**Réponse à l'avis de la MRAe n° CVL-2025-6650/A P du 31 octobre 2025 dans  
le cadre de l'instruction du dossier de Demande d'Autorisation  
Environnementale pour un parc éolien constitué de 4 aérogénérateurs et  
un poste de livraison**

**Projet éolien des 47 Mines – Commune de Oinville-Saint-Liphard (28) et Boisseaux (45)**  
**SAS PARC EOLIEN DES 47 MINES**

**Décembre 2025**

SCHÉMA D'OCCUPATION VISUELLE - ARMONVILLE SABLON

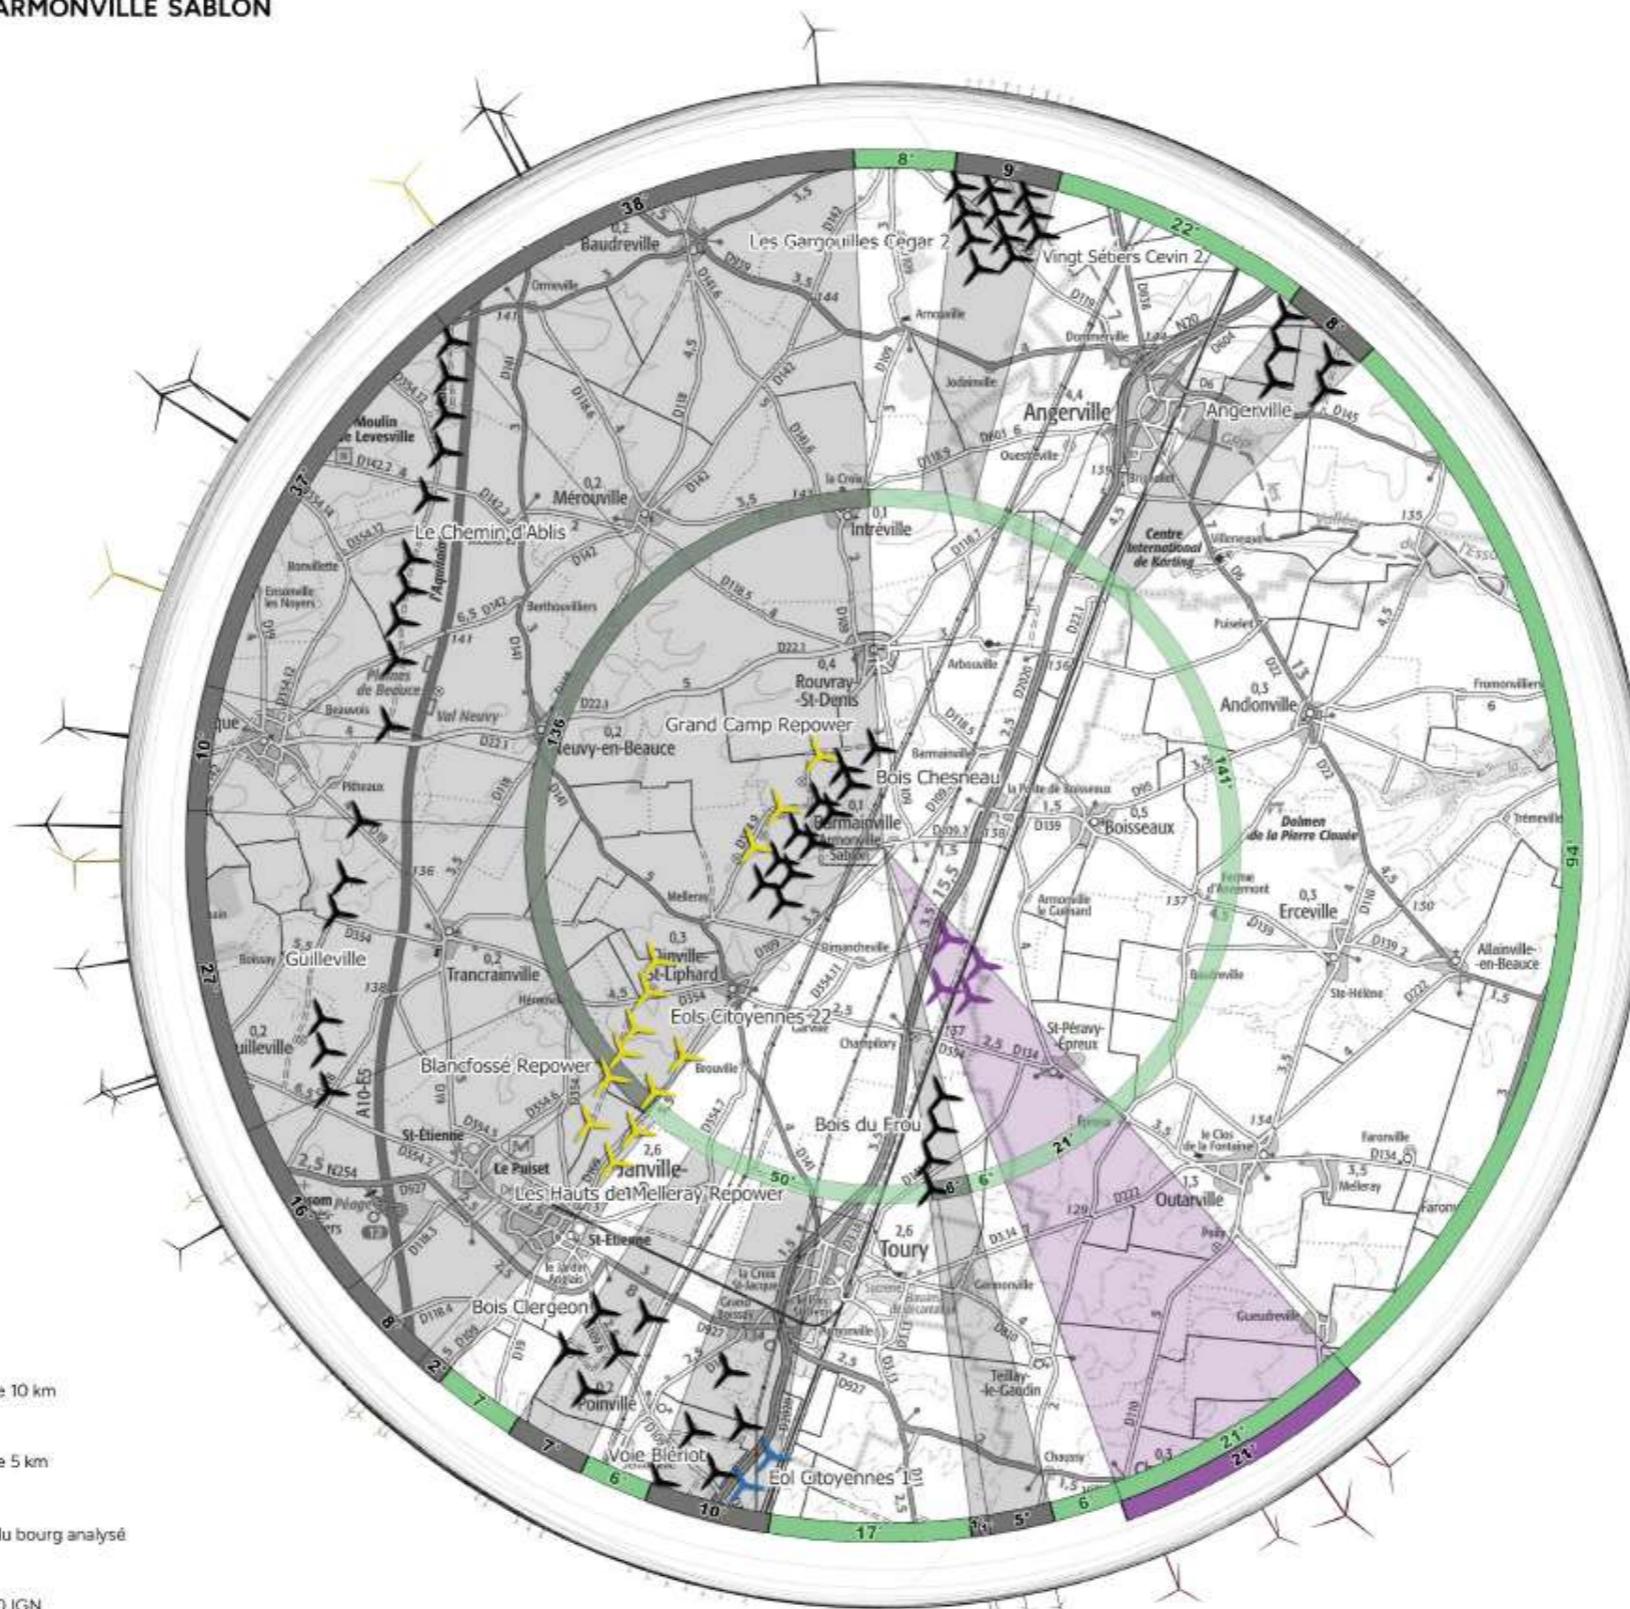
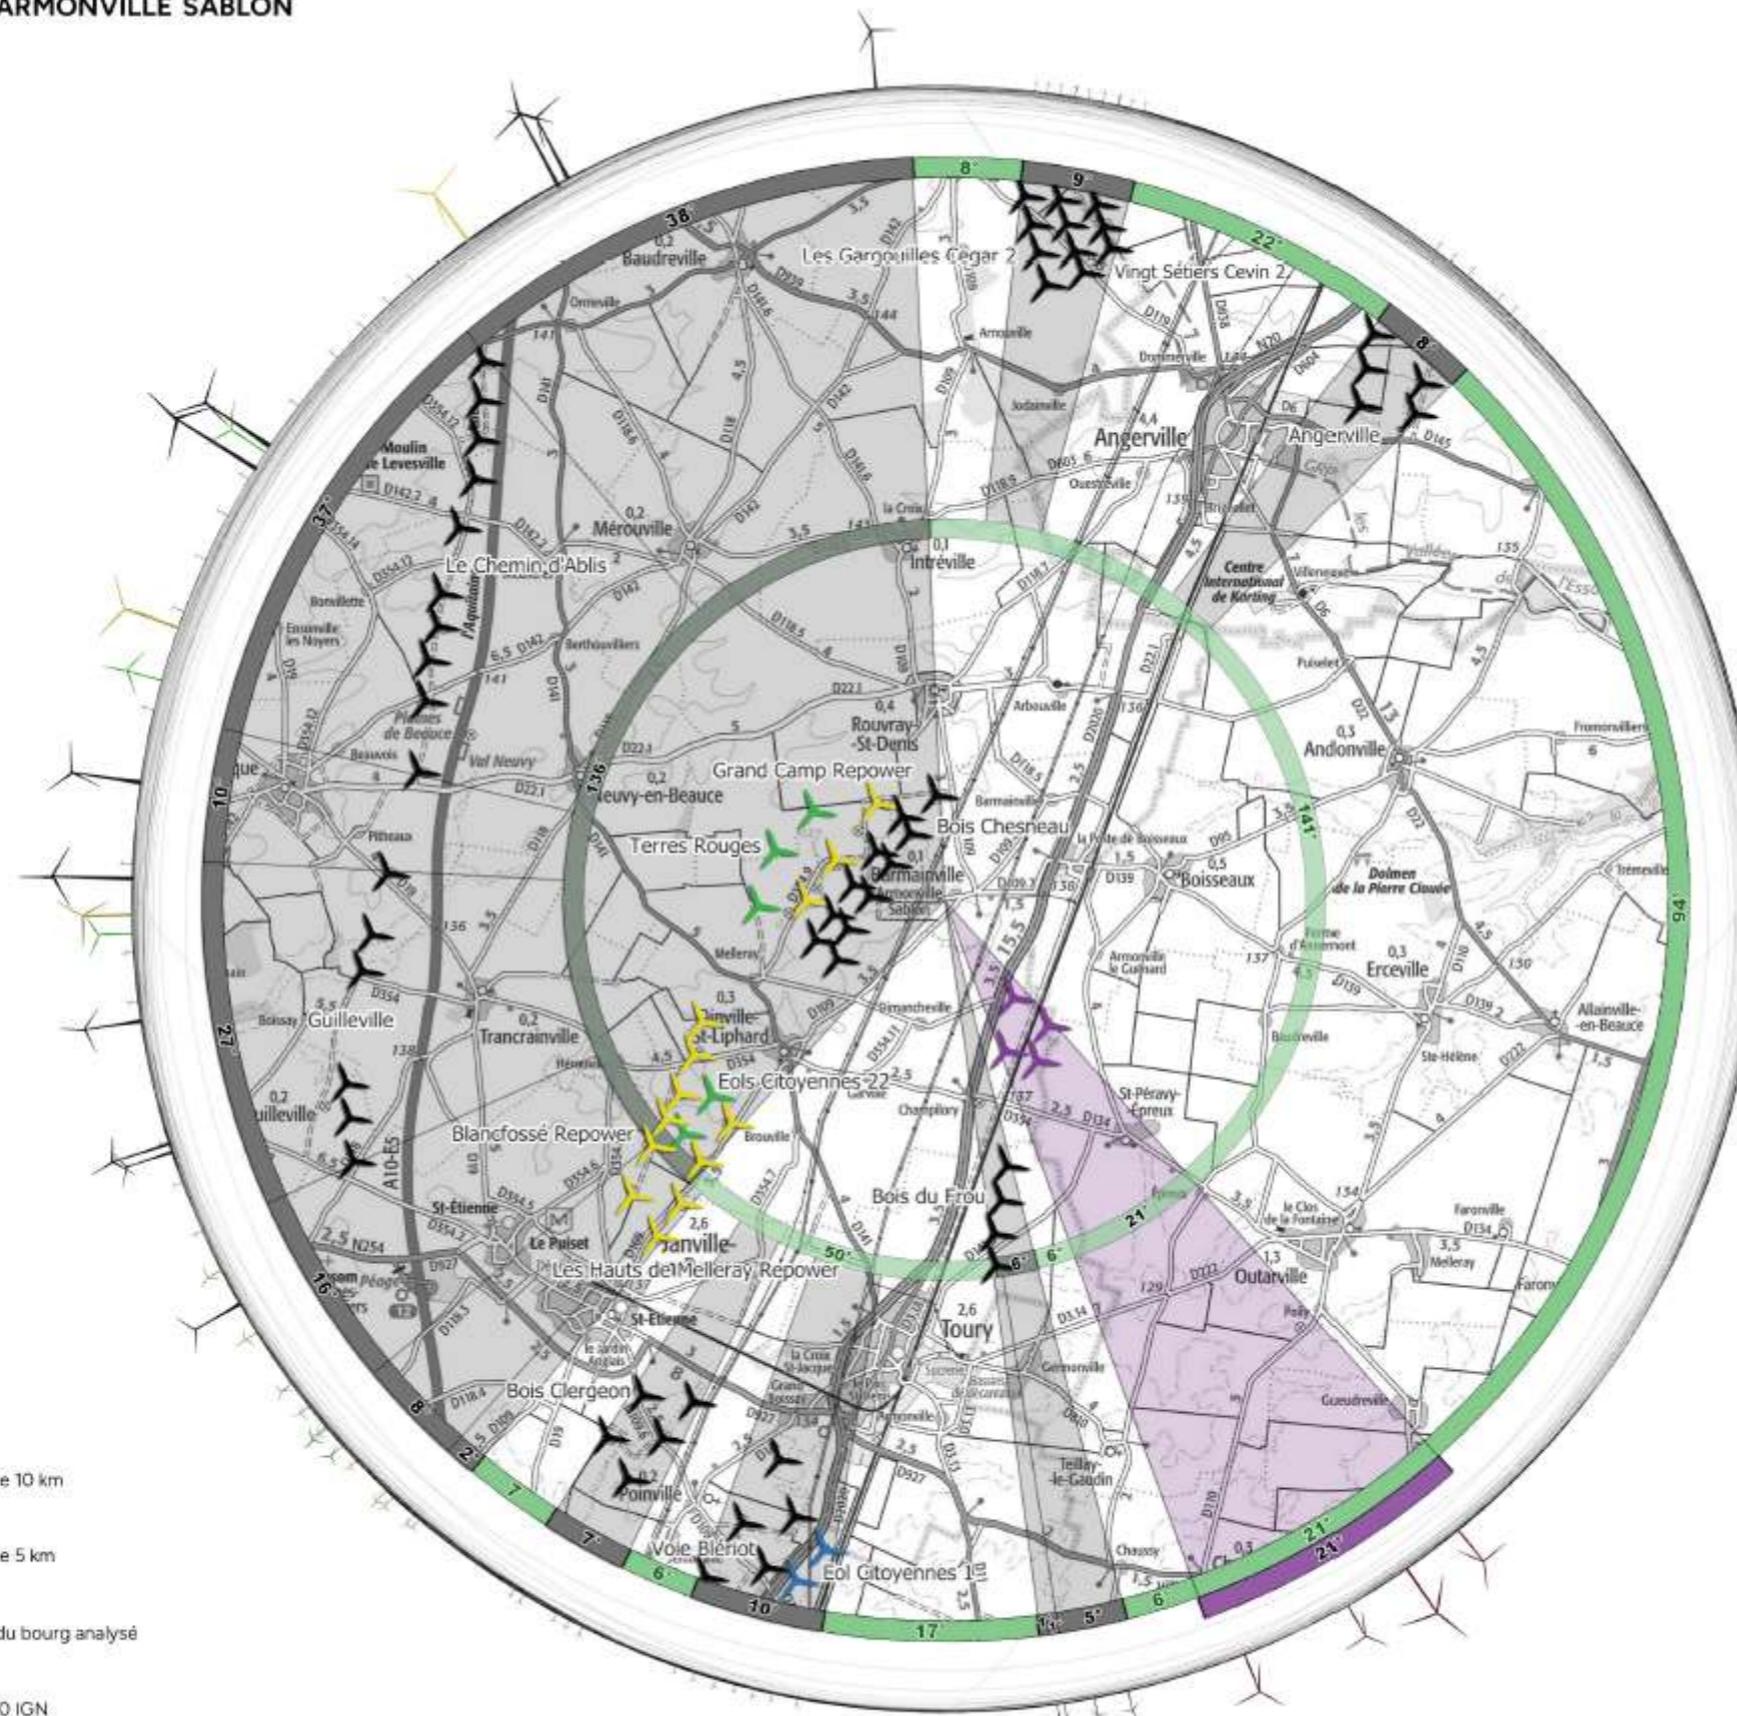
Mais ce travail n'a pas été effectué pour les bourgs et hameaux présentant un impact identifié comme fort ou modéré dans le dossier et qui se trouve à proximité : Armonville-le-Guénard, Pontville, Champilory, Garville, Esbordes, Dimancheville et Armonville-le-Sablon.

**L'autorité environnementale recommande de compléter l'analyse de la saturation visuelle avec les bourgs les plus proches pour la bonne information du public.**

À la lecture de l'avis de la MRAe, qui recommande d'étendre l'analyse à certains hameaux et bourgs ayant présenté des impacts qualifiés de forts ou modérés, nous avons sollicité le bureau d'études Sillage pour compléter l'étude.

Dans cette logique, le hameau d'Armonville-le-Sablon a été retenu pour une analyse supplémentaire :

À l'état initial, plusieurs parcs gravitent autour du bourg. Dans un rayon de moins de 5 km, on recense les parcs de Bois Chesneau, Grand Camp, Bois du Frou, et une partie des parcs de Blanc Fossé et des Hauts de Melleray qui occupent une emprise horizontale importante du fait de leur proximité avec le bourg étudié. Dans un rayon de 5 à 10 km, d'autres parcs sont recensés au nord, au sud et à l'ouest avec notamment le parc du Chemin d'Ablis qui occupe une vaste emprise horizontale de par son dimensionnement. Ainsi, l'indice d'occupation horizontale est de 179° et le seuil d'alerte est atteint dès l'état initial. L'indice de densité horizontale est de 0,09 et le seuil d'alerte n'est pas atteint tandis que l'indice de densité surfacique est de 0,24 et reste également sous le seuil d'alerte. Enfin, le seuil d'alerte de l'indice d'espace de respiration est atteint avec un angle de 121° (à l'est du bourg).

Le projet est implanté au sud-est du bourg sur un angle horizontal de 21°, s'inscrit dans l'espace dépourvu de motif éolien. L'indice d'occupation de l'horizon passe de 179° à 200° et le seuil d'alerte est atteint tout comme à l'état initial. Les indices de densité évoluent peu à l'état projeté. Enfin, l'indice d'espace de respiration est réduit à 94° et le seuil d'alerte est atteint tout comme à l'état initial.

D'après cette analyse théorique deux seuils sont atteints. Bien qu'ils soient atteints dès l'état initial, un risque de saturation visuelle est toutefois possible depuis le bourg de Armonville Sablon.
